### **Þjóðhildarstígur 2-6**

**GRAFARHOLT 3G**  
Þjóðhildarstígur 2-6 - Deiliskipulagsbreyting

**Varðar:** Þjóðhildarstígur 2-6, umsókn um breytingu á deiliskipulagi..

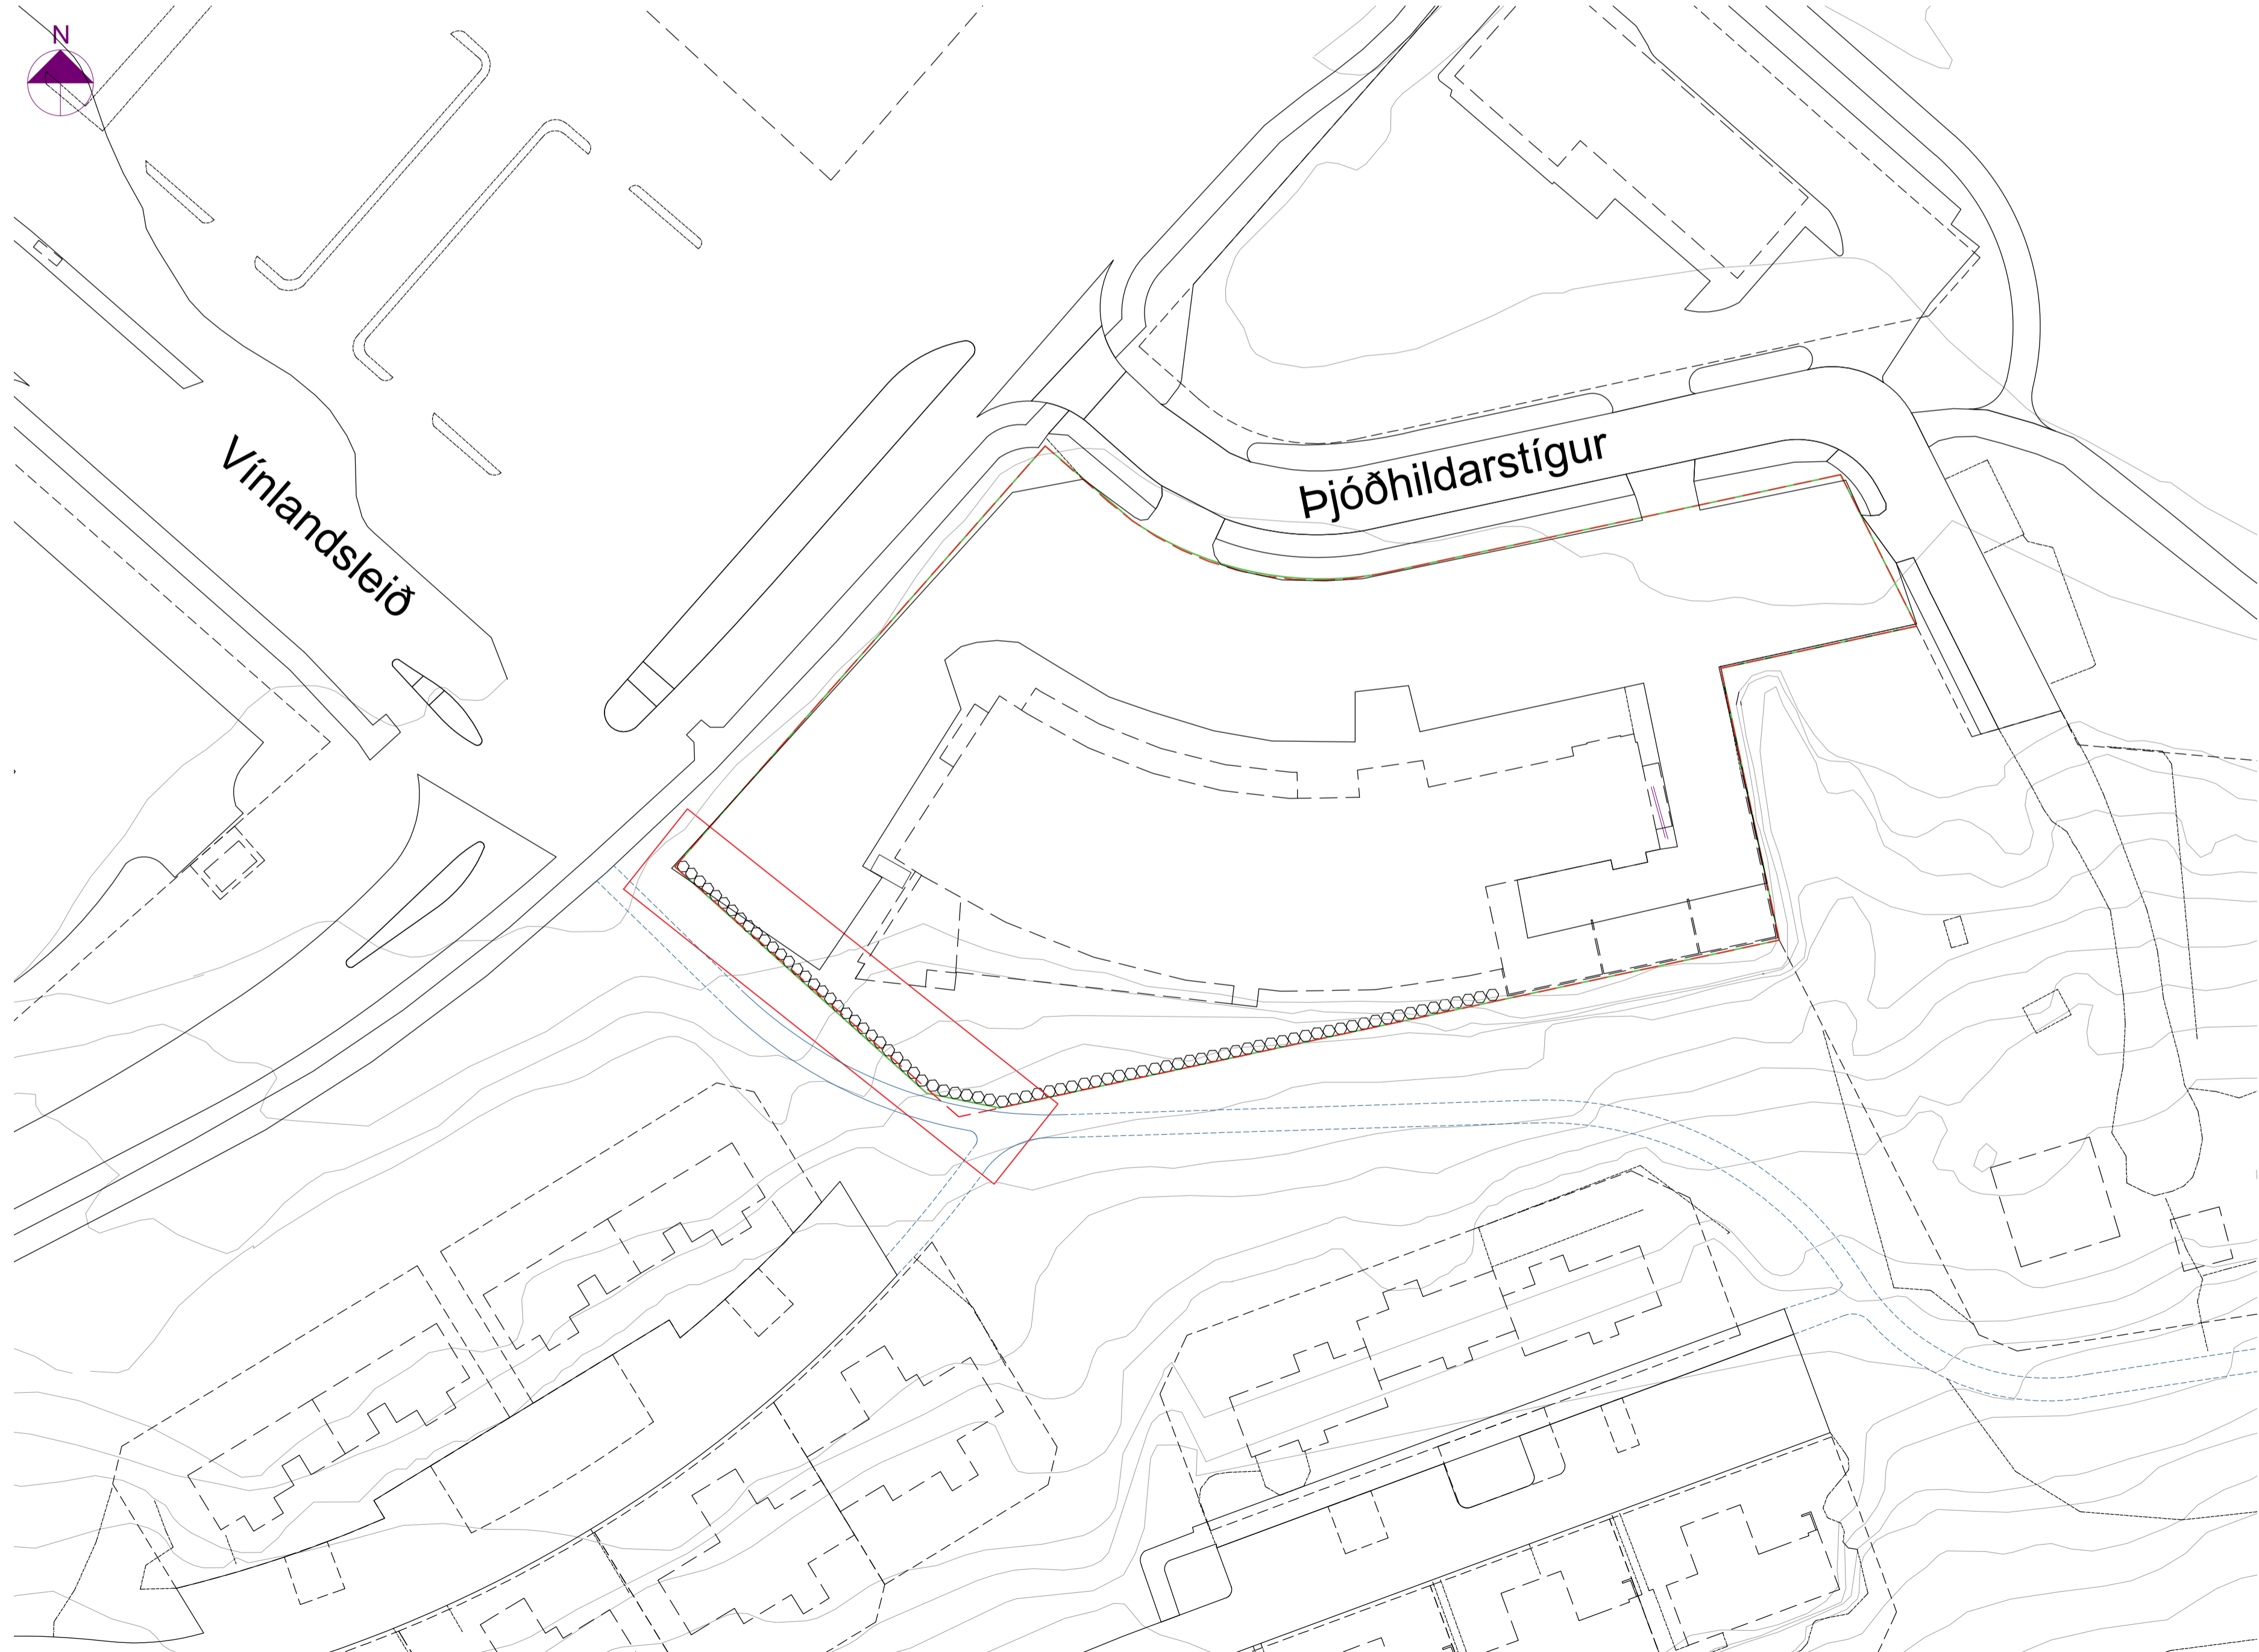
Ekki er fallist á að ekið sé að bakhlið hússins eins og fram hefur komið áður sbr. umsögn dags. 06.04.2017. Ganga skal snyrtilega frá baklóð í samræmi við skilmála deiliskipulags s.s. með gróðurpekju á þaki.

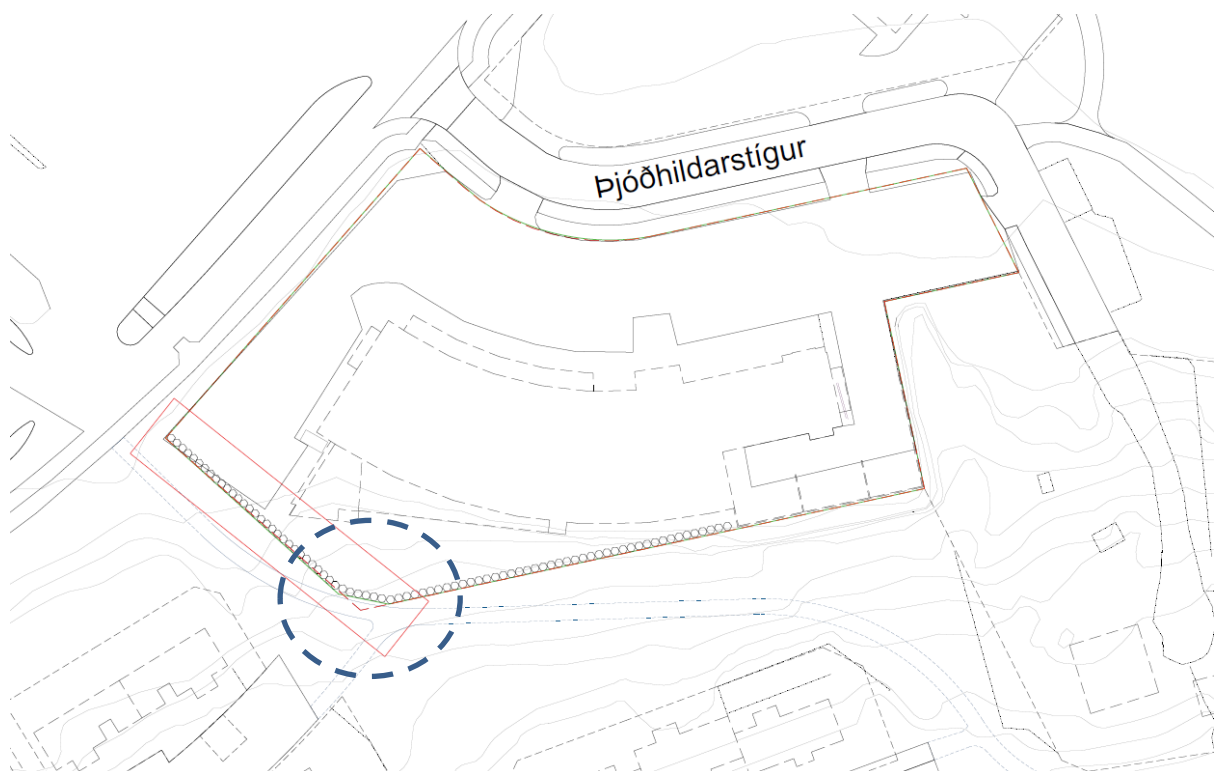
Breytt lega göngustígs (núverandi lega) á borgarlandi hefur orðið til þess að lítið brot af honum fer inn fyrir lóðamörk lóðar Þjóðhildarstígs 2-6 en frágangur á lóðamörkum, sem er grjóthleðsla og malbik fer út fyrir lóðamörk (sjá mynd). Óskað er eftir breytingu á lóðamörkum vegna þessa auk þess sem óskað er eftir heimild til aðkomu fyrir þjónustu á efri hæð.

Lagt er til að erindinu verði synjað sbr. umsögn hér að framan.
